**REPUBLICA DE CHILE
SERVICIO DE EVALUACION AMBIENTAL
REGION DE LA ARAUCANIA**

MATERIA: Pertinencia EIA "Parque Eólico Malleco",
comuna de Collipulli.

RESOLUCIÓN EXENTA N° 179/2018.

Temuco, 14 MAYO 2018

Figura 1. Ubicación espacial del nuevo posicionamiento de aerogeneradores.

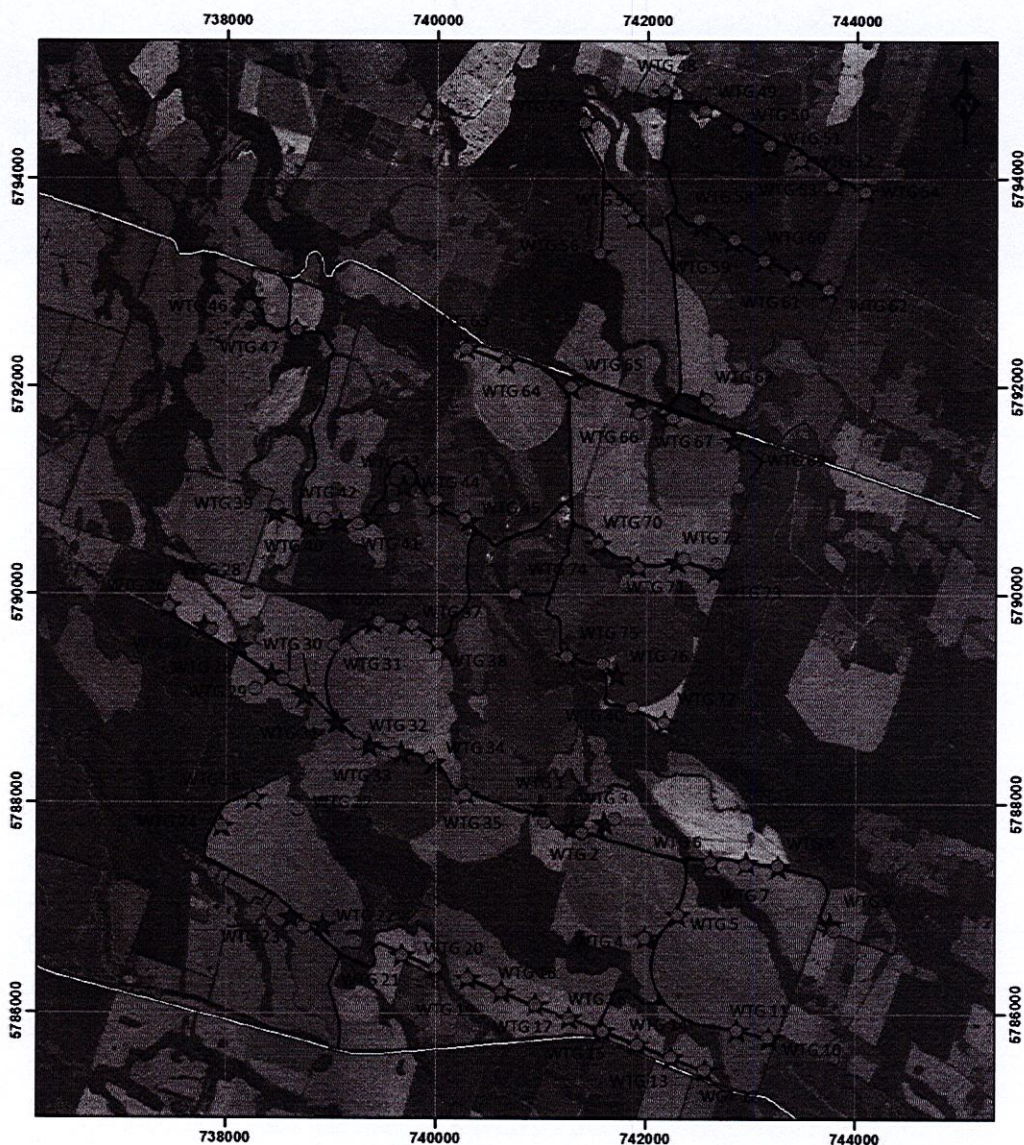
Debido a la optimización del proyecto y para un mejor aprovechamiento del recurso eólico, se ha realizado un reordenamiento de 50 de los 77 los aerogeneradores definidos en el EIA del proyecto y aprobados por la RCA 240/2016.

Como es posible de observar en la Tabla 1, la reconfiguración de los aerogeneradores mantuvo 27 posiciones prácticamente inalteradas (diferencias ≤ 1 metro) y 50 tuvieron algún tipo de variación. De estos, 45 presentaron reubicaciones con distancias menores a 250 m respecto del elemento más cercano según la configuración del proyecto con RCA aprobada. A su vez, 5 aerogeneradores se reubicaron a distancias mayores a 250 metros del elemento más cercano, siendo el de mayor distanciamiento el WTG 28 con una distancia de 515 m, seguido del aerogenerador WTG 69 con 438 m hacia su par más cercano de la configuración anterior.

La representación espacial de las modificaciones se puede ver en la Figura 1.

4.1. Respecto de la relocalización espacial de 50 aerogeneradores como también la eliminación de los aerogeneradores N° 10 y N° 49 de la Adenda N° 3, se debe dar cuenta que estos obedecen a un proceso de optimización siempre dentro del predio aprobado ambientalmente, por lo que no se considera una modificación significativa.

Figura 2. Ubicación espacial de aerogeneradores considerando modificación de alturas de buje.

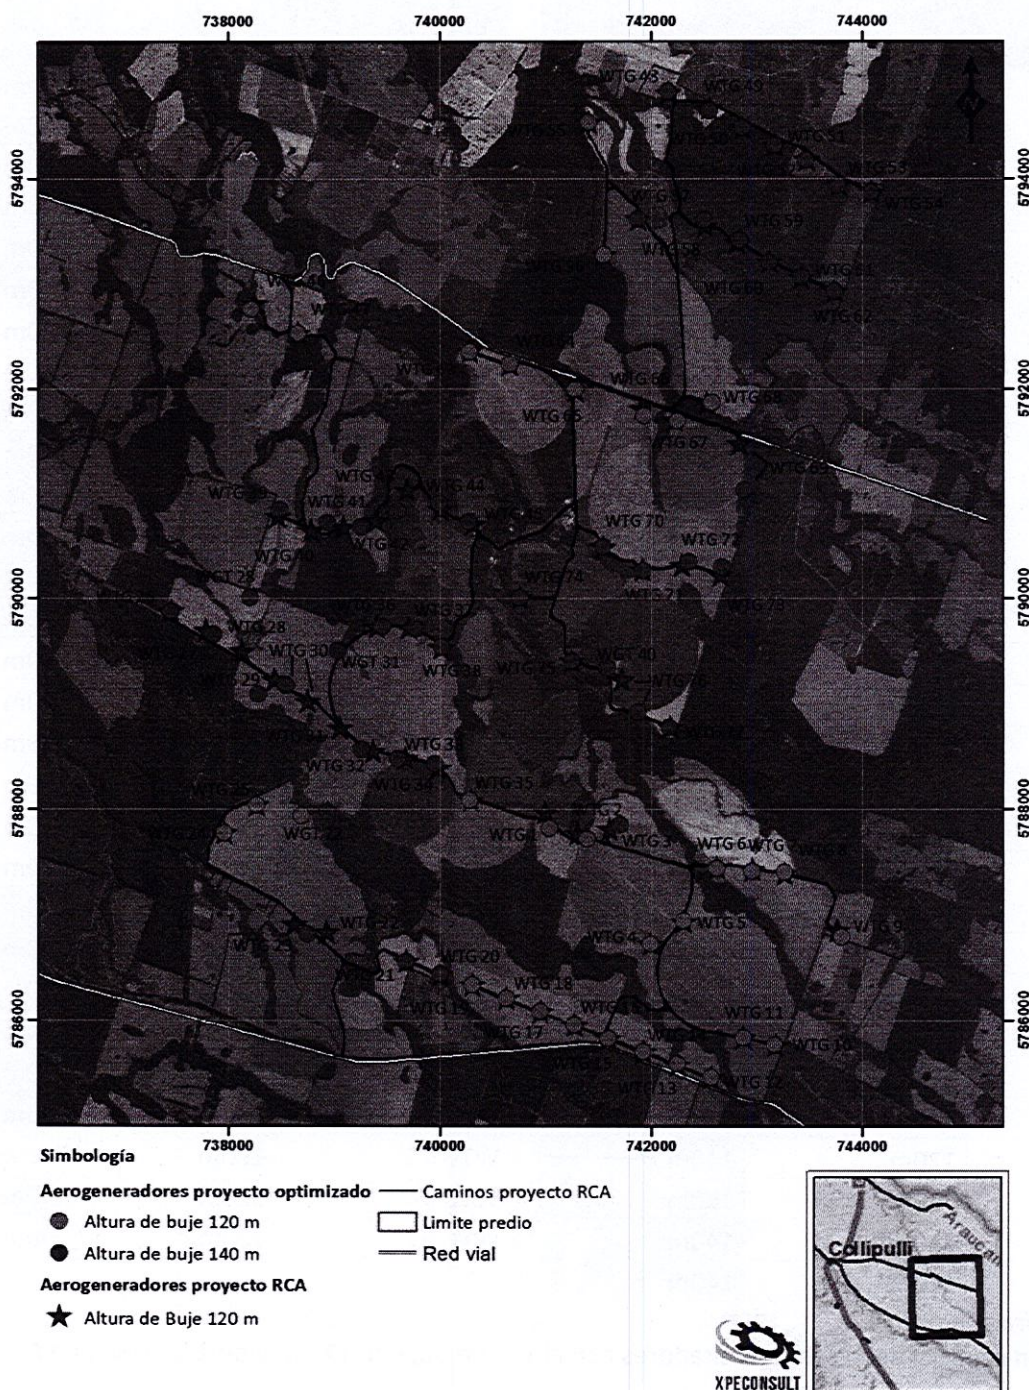
Con respecto a la altura de buje de los aerogeneradores, el proyecto original consideraba una altura de bujes de 120m para los 77 aerogeneradores a instalar. La optimización del proyecto considera cambiar la altura de buje de 120 m a 140 m para 45 aerogeneradores, según se detalla en la siguiente tabla:

La distribución espacial de los aerogeneradores con altura de buje de 120 m y de 140 m se puede ver en la Figura 2.

4.2. Respecto de la modificación en la altura de 45 de las 77 torres de 120 m a 140 m (la medición se considera desde el suelo hasta la altura del buje), se da cuenta que bajo las condiciones presentadas es parte del proceso de optimización, donde complementado al ajuste de potencia unitaria de 3,54 MW por aerogenerador a 28 aerogeneradores de 3,45 MW y 49 aerogeneradores de 3,6 MW, no sería significativa ya que siempre se mantiene la potencia general definida para el parque (273 MW). Además, como se ha expuesto este ajuste no modifica la potencia sonora máxima para el funcionamiento del equipo, el cual debe ser siempre inferior a 106 [dB(A)].

Figura 3. Ubicación espacial de aerogeneradores considerando optimización de potencias unitarias.

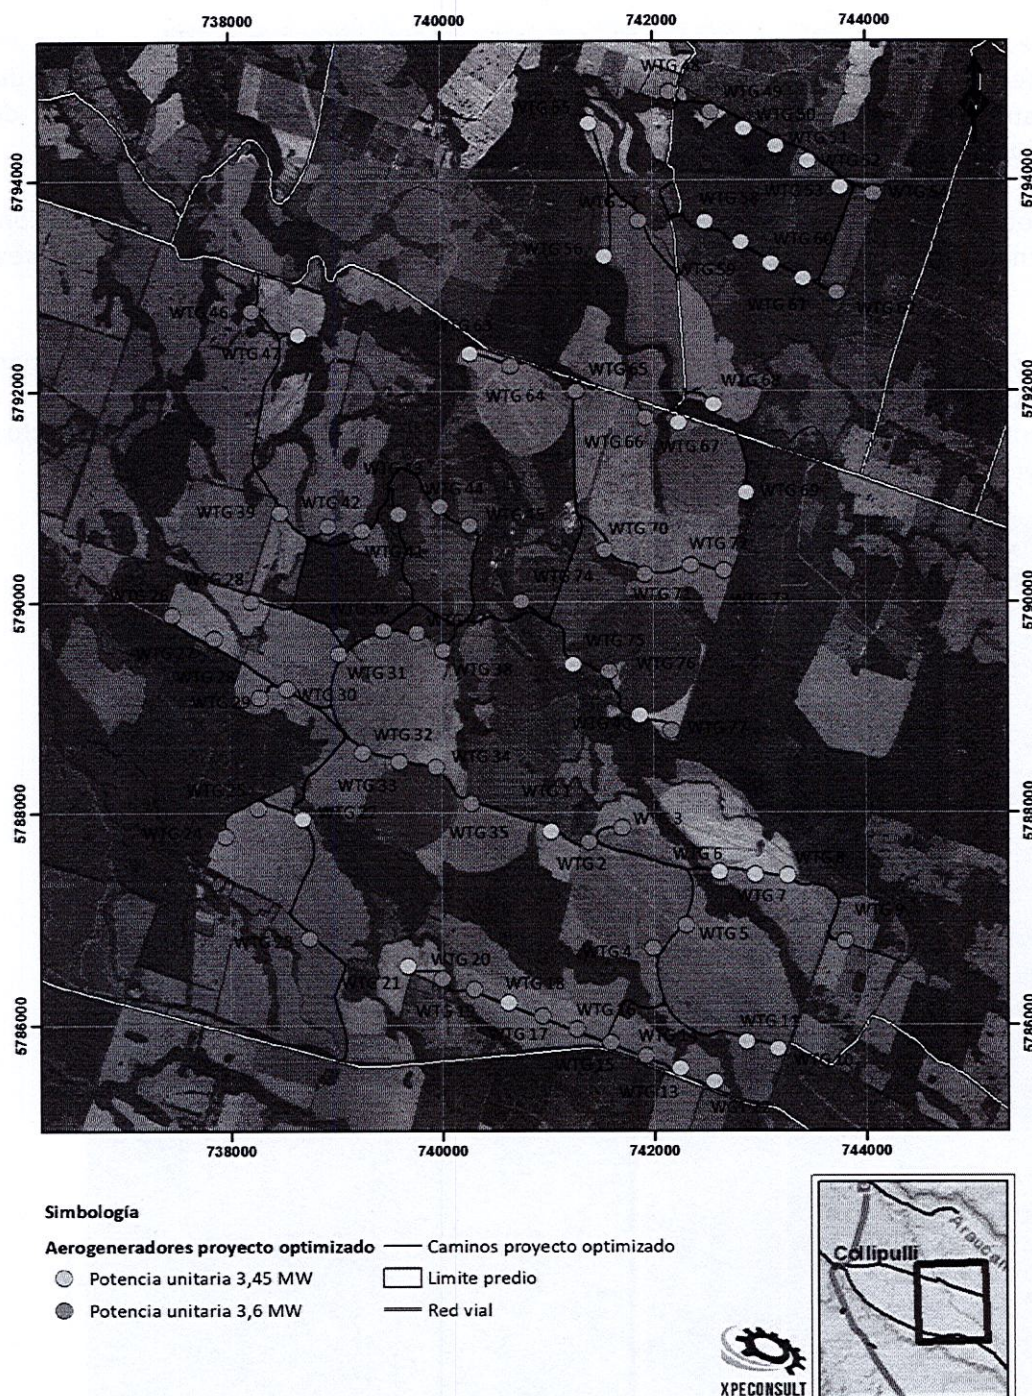
En este sentido, el proyecto original contemplaba una potencia unitaria de 3,54 MW por aerogenerador, la cual será modificada mediante la disminución de potencia de 28 aerogeneradores a 3,45 MW y el aumento de potencia para 49 turbinas a 3,6 MW, manteniendo el total de potencia general definido para el parque (273 MW).

En la Tabla 4 se identifica la potencia unitaria definida para cada aerogenerador, lo que se representa espacialmente en la Figura 3.

Figura 4. Representación de la optimización en la red de caminos internos del Proyecto en relación al Proyecto RCA.

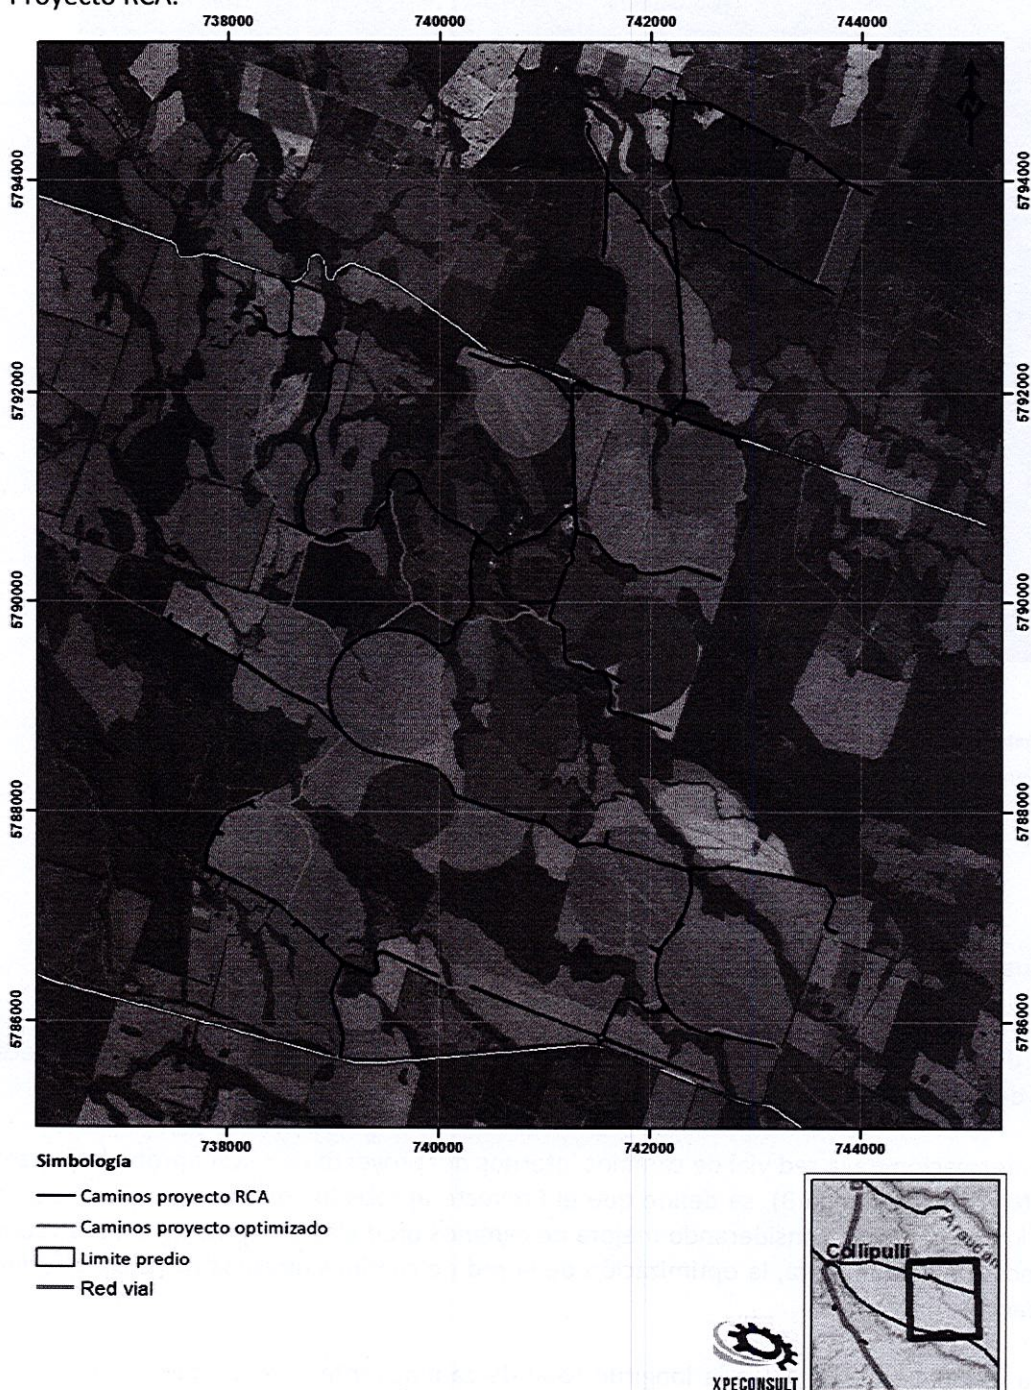
Como parte del proceso de optimización del Parque eólico Malleco, y en concordancia con la modificación de las posiciones de los aerogeneradores aprobados en la RCA, es también necesario ajustar la red de caminos internos del parque.

Se aumentará de 50,4 km a 53,6 km la longitud total de caminos interiores a utilizar por el proyecto (variación del 6,3%).

De la red vial considerada por el Proyecto con RCA aprobada se eliminarán 12,3 km de caminos y se conservará el diseño original dentro de la optimización de 38,1 km (71,1%), presentando pequeñas variaciones producto de que el diseño de la optimización ya cuenta con ingeniería de detalle (ver Figura

5). A su vez, se incorporarán 12 km de caminos a construir y se utilizarán 3,5 km de caminos existentes dentro del predio, los que contemplan sólo trabajos de mejoramiento.

4.3. Respecto de las condiciones de uso de los caminos internos asociados al proyecto, se da cuenta que el proyecto aprobado ambientalmente contempla la utilización de un total de 50,4 km de caminos, considerando mejora de caminos prediales existentes y la construcción de nuevos caminos. Luego la optimización de la red de caminos internos del proyecto tiene por objeto aumentar de 50,4 km a 53,6 km la longitud total de caminos interiores a utilizar por el proyecto (variación del 6,3%), lo que no se considera de carácter significativo. Además, las incorporaciones de los nuevos caminos obedecen a la eliminación de rutas para alejarse del área de administración del predio y nueve receptores existentes en ese sector; Así mismo la habilitación de un nuevo puente sobre el río Mininco al interior del predio de emplazamiento del proyecto, permite optimizar las rutas existentes, además este tipo de obras se materializa sin generar intervenciones al cauce al estar todas sus obras sobre el periodo de crecidas T=100 años del río Mininco, por lo que no se consideran pilares en el cauce, sino el anclaje de base de vigas metálicas por una longitud de 38 metros, por lo que no se considera una modificación significativa.

Figura 5. Optimización del trazado de camino y su relación con el sector de administración del predio.

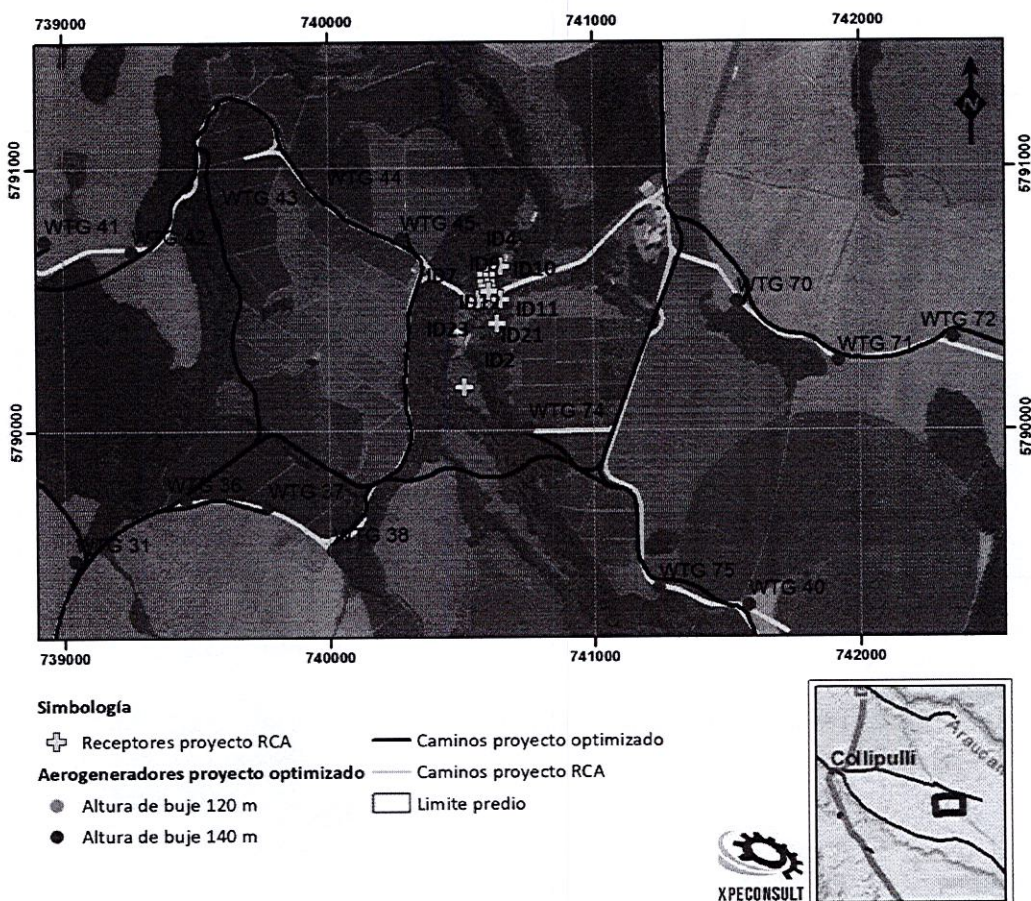
Es importante destacar que la optimización de la red de caminos internos del proyecto, dentro de otros aspectos de diseño, incorpora como parte de sus modificaciones el cambio de trazado de rutas que originalmente atravesaba la administración del predio, la cual cuenta con 9 receptores, por una alternativa que permite alejar el tránsito de maquinaria y vehículos de este sector, tal como lo muestra la Figura 5.

Figura 6. Esquema del diseño del puente sobre el río Mininco para la crecida 1 en 100 años.

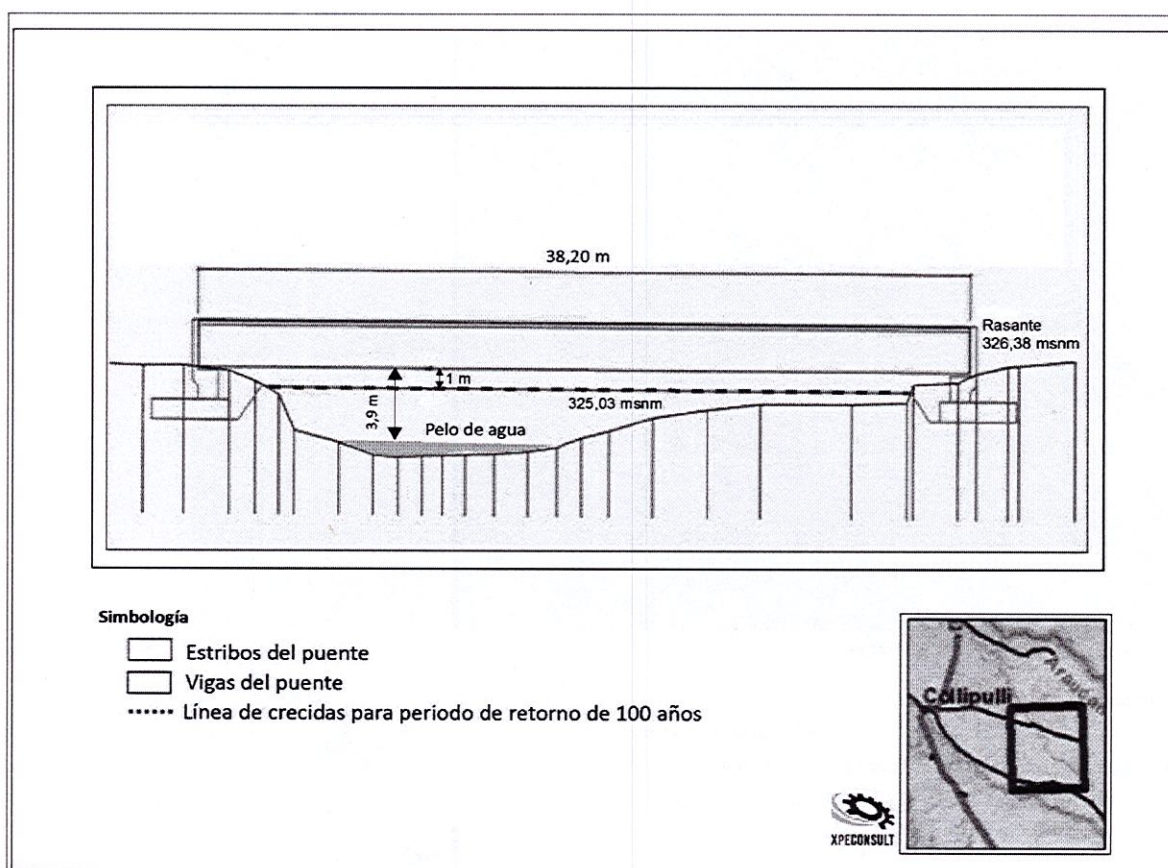
A su vez, esta nueva alternativa incorpora la construcción de un puente sobre el río Mininco, el cual considera la instalación de vigas metálicas de unos 2,1 m de canto, losa de compresión de hormigón de 20 cm de espesor, un ancho total de 5,6 m y una longitud aproximada de 38,2 m. Los estribos de este puente se colocarán fuera del límite del área de crecidas con periodos de retorno cada 100 años y, de esta manera, no afectará ni intervendrá el cauce natural (ver Figura 6).

Por otra parte, la construcción del puente sobre el río Mininco necesitará contar con una superficie aproximada libre de vegetación de 50 x 50 m en ambos extremos del puente para el posicionamiento de las grúas y el desarrollo de los trabajos. El despeje de estas superficies implicará la corta de 0,36 ha de bosque nativo, al respecto se considera que al no intervenir especies protegidas no es una modificación significativa y debe ser precisada y tramitada sectorialmente ante CONAF.
